Mission régionale d'autorité environnementale
BOURGOGNE - FRANCHE - COMTÉ

**Avis de la Mission Régionale d'Autorité environnementale
de Bourgogne-Franche-Comté
sur un projet de centrale photovoltaïque
sur la commune de Saint-Usage (21)**

N° BFC-2025-006832/A P

Figure 3 : Variantes étudiées (source : étude d'impact, chapitre 8)

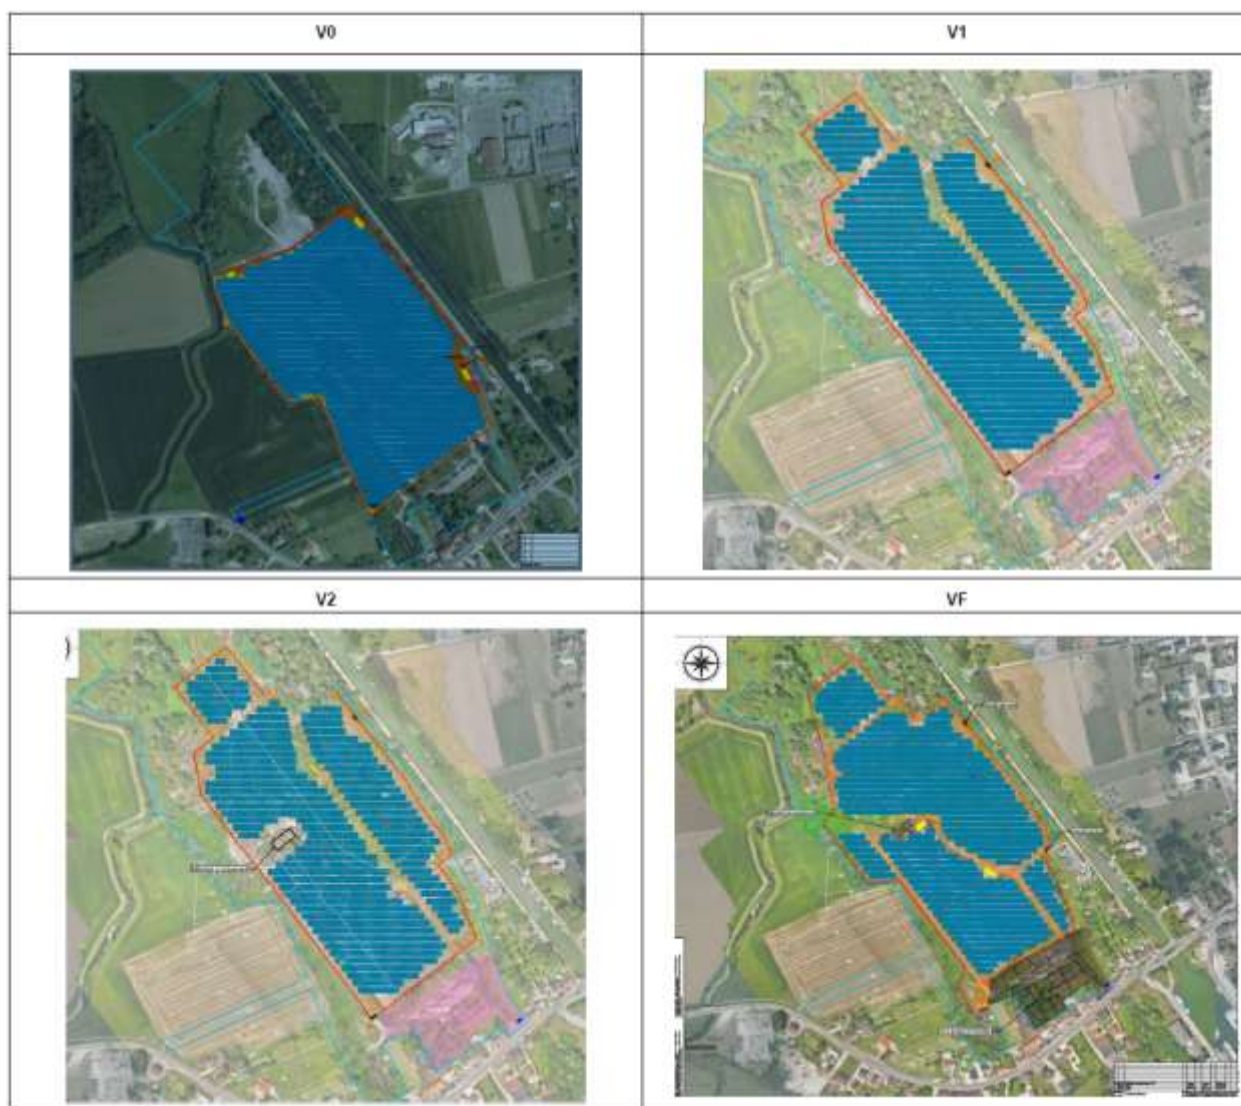
Au sein de la Zip, le premier scénario d'implantation proposé (V0) semble éviter une grande partie des zones boisées, notamment les boisements situés au nord de la Zip, l'affluent de la Bièvre qui traverse la Zip au nord, une partie des zones humides identifiées et l'ancienne station d'épuration qui accueille désormais des amphibiens.

Trois variantes ont ensuite été étudiées à partir du projet initial (V0) au regard des enjeux identifiés, des sensibilités environnementales et des contraintes technico-économiques¹⁵. Le dossier indique que le projet final, correspondant à la variante VF, optimise l'implantation de la centrale sur les zones anthropisées tout en augmentant la puissance installée par rapport aux variantes V1 et V2. Les principales évolutions apportées au projet interviennent entre les variantes V0 et V1, notamment le maintien d'une bande boisée entre le canal et la clôture et d'une bande perméable à l'ouest, ainsi que le retrait vis-à-vis des limites parcellaires à l'est et à l'ouest de l'emprise afin de diminuer les perceptions visuelles de la centrale. L'implantation du projet sur des secteurs où la crue de référence est inférieure à 1 m et la création des locaux techniques au-dessus de la cote de référence sont présentées comme des améliorations de la variante initiale, or il s'agit davantage d'une mise en conformité avec le règlement des PPRi en vigueur.

La variante V2 amène simplement l'évitement d'un petit bâtiment accueillant une colonie d'hirondelles et d'un couloir connecté aux habitats naturels. Quant à la variante finale, elle ajoute la préservation des cordons boisés périphériques (ce qui semblait déjà avoir été proposé dans la V2) et la plantation de haies.

La variante retenue permet d'éviter la plupart des secteurs sensibles au plan environnemental. Toutefois, l'implantation du projet sur des zones humides inventoriées est restée constante dans toutes les variantes étudiées et n'a fait l'objet d'aucune modification durant le processus itératif. Ce choix interroge, d'autant plus que des secteurs identifiés comme présentant un enjeu faible ont été exclus de l'emprise du projet.

La MRAe recommande de renforcer l'évitement des zones humides, précieuses pour l'adaptation du territoire au changement climatique, pour leurs fonctions de puits de carbone et leurs autres fonctions environnementales (biodiversité, régénération des sols et filtration des eaux de pluie).
